**Oggetto:** considerazioni relative a progetto opere idrauliche Via Fornace/Via Vigone.

Riferimento : SAIP 2023\_11\_05 Replica esproprio

## CONTRODEDUZIONI OSSERVAZIONI S.A.I.P.

Allegato 01 : accesso all'orto, particella 87

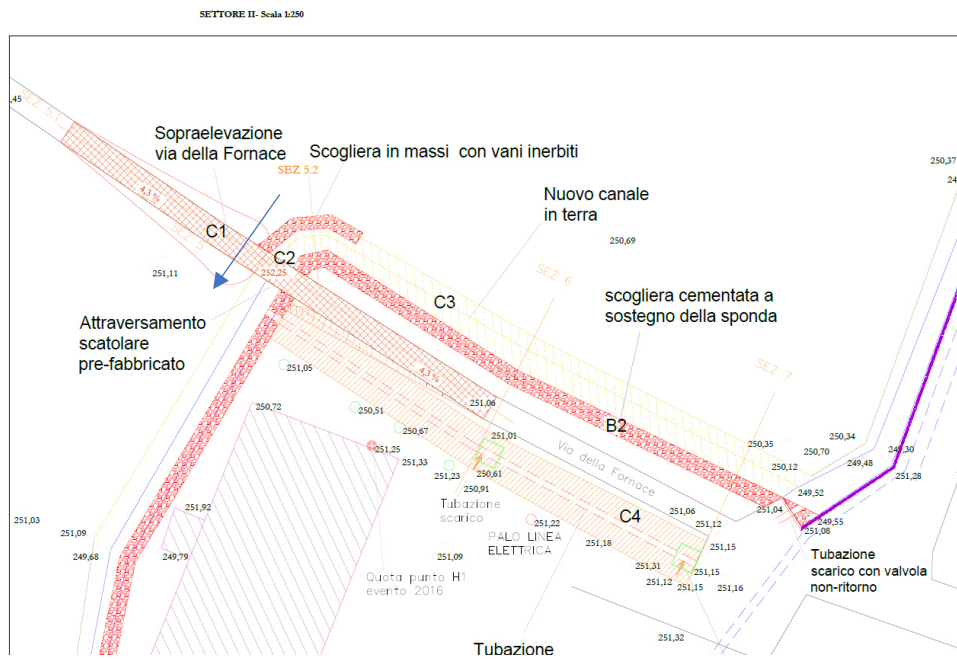
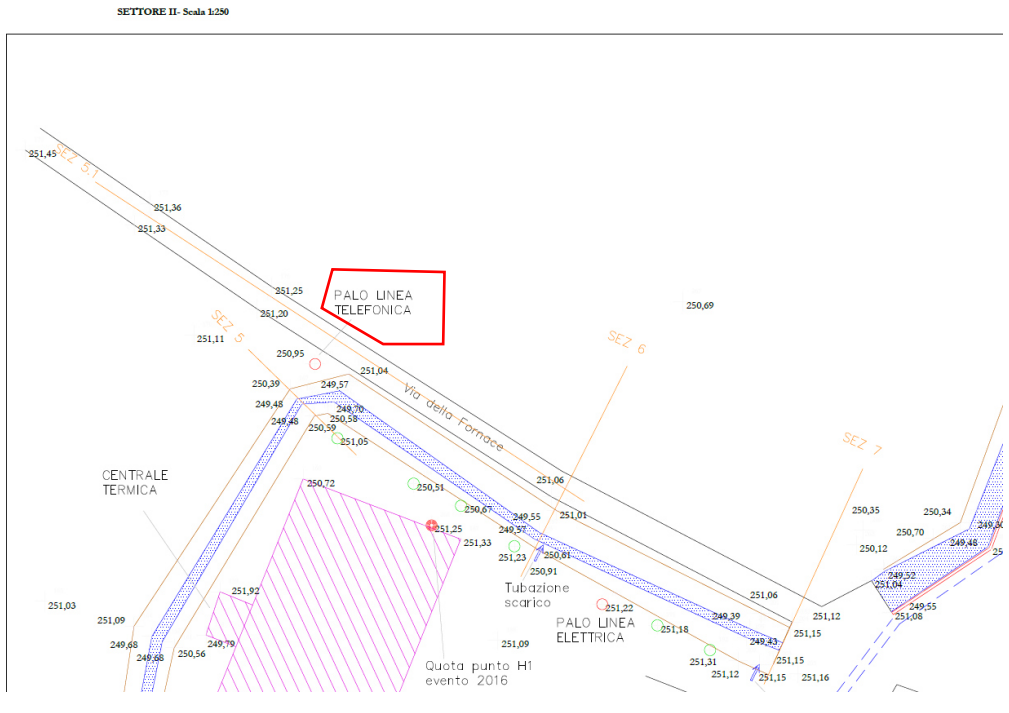
## 4. Accesso SAIP all'area recintata della particella 87 denominata orto

A causa dell'elevazione della strada Via della Fornace in corrispondenza del nuovo ponte di attraversamento non è più possibile accedere all'area indicata il cui unico cancello di entrata è posto nelle immediate vicinanze del nuovo ponte.

- 4. L'accesso all'area verrà realizzato a cura e spese del comune di Moretta all'interno del presente progetto. In fase di direzione lavori si prenderanno contatti con l'osservante in maniera da rendere l'accesso idoneo alle esigenze.

Allegato 02 : accesso alla particella 144 dal piccolo spiazzo davanti all'entrata degli spogliatoi del campo sportivo e all'accesso dei campi da padel-tennis

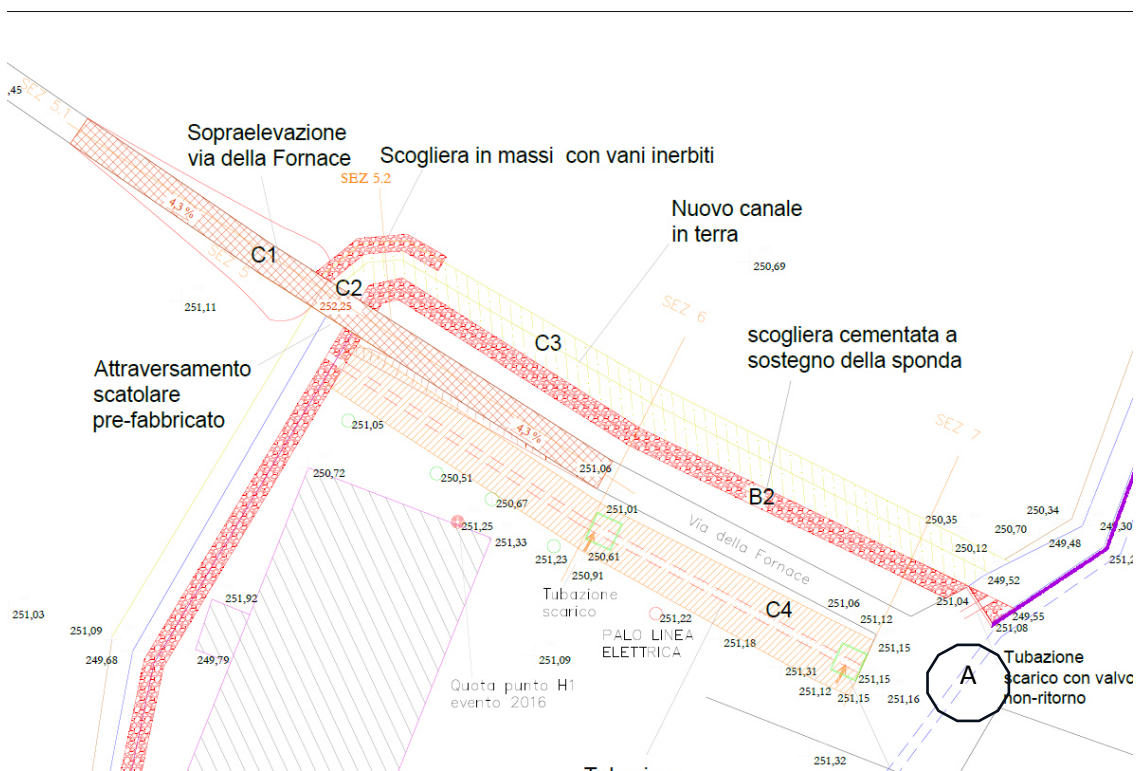
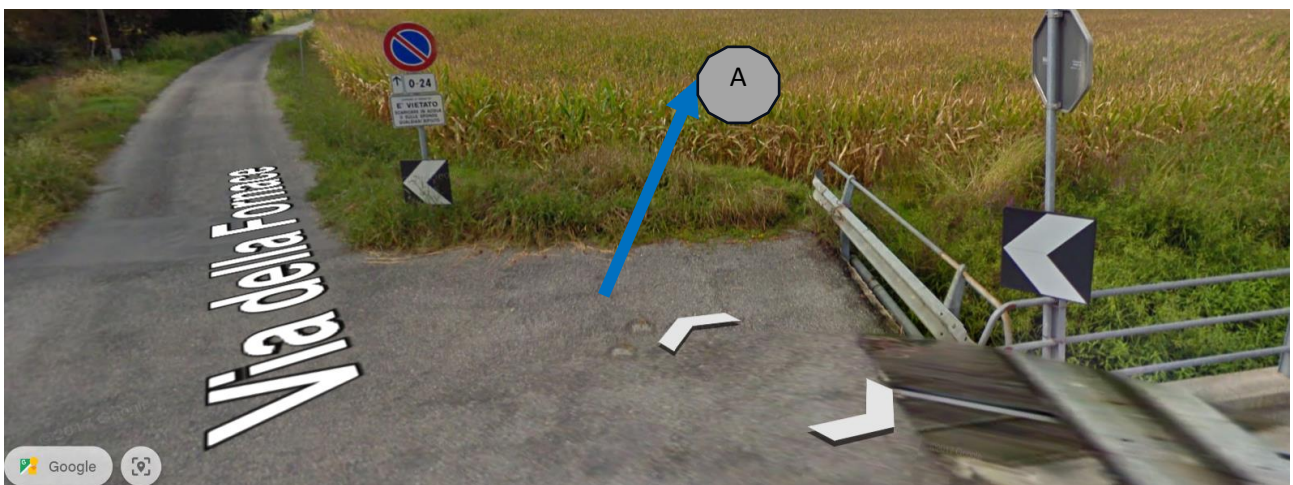
**5. Accesso SAIP alla particella 144 dal piazzale del campo sportivo**

Non vi è evidenza nello studio su come S.A.I.P. avrà garantito l'accesso.

- 5. Attualmente non è presente alcun accesso nel punto indicato in allegato 02. Con il presente progetto non è stata pertanto prevista la realizzazione di alcun ponte.

Allegato 03 : accesso alla particella 144 dal ponte nelle vicinanze del campo sportivo da tennis coperto

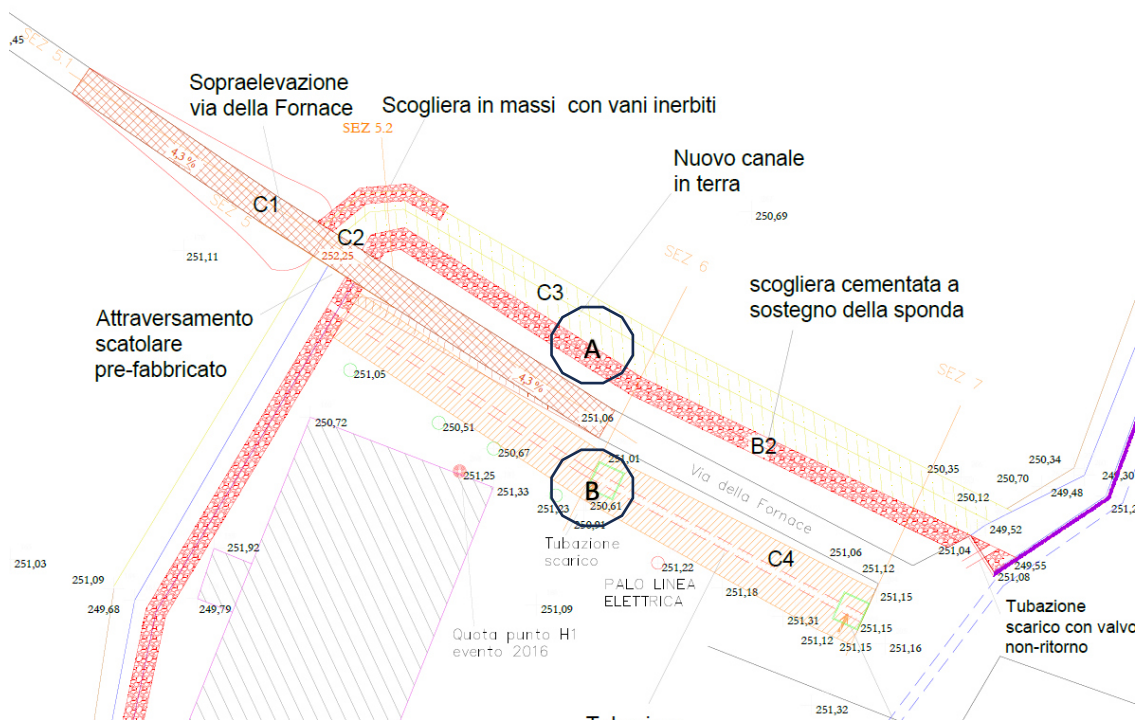
**6. Accesso SAIP alla particella 144 da Via Fornace all'altezza del campo da tennis**

Non vi è evidenza nello studio su come S.A.I.P. avrà garantito l'accesso.

- 6. Attualmente non è presente alcuna strada di accesso nel punto indicato in allegato 03. Con il presente progetto non è stata pertanto prevista la realizzazione di alcun nuovo accesso: la particella 144 sarà raggiungibile in zona frontistante le particelle 63-87 (intubamento già presente).

Allegato 04 : deflusso delle acque di scolo ai lati di Via Fornace

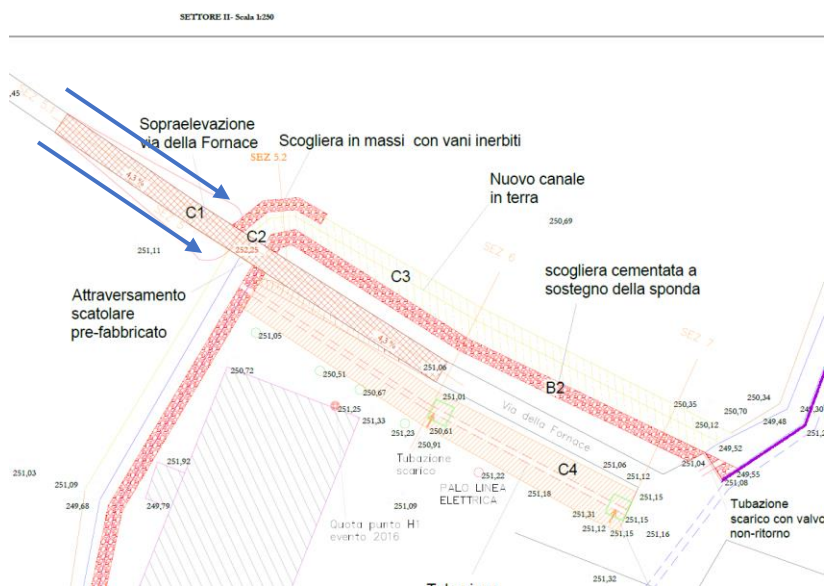
**7. Drenaggio acque in arrivo dal fosso sulla sponda sinistra di Via Fornace all'altezza dell'orto**

Non vi è riferimento nello studio alla modalità di deflusso delle acque raccolte sui lati di Via Fornace.

- 7. Le acque verranno raccolte ai piedi della scarpata mediante fosso a cielo aperto a tratti intubato, esattamente come da situazione esistente
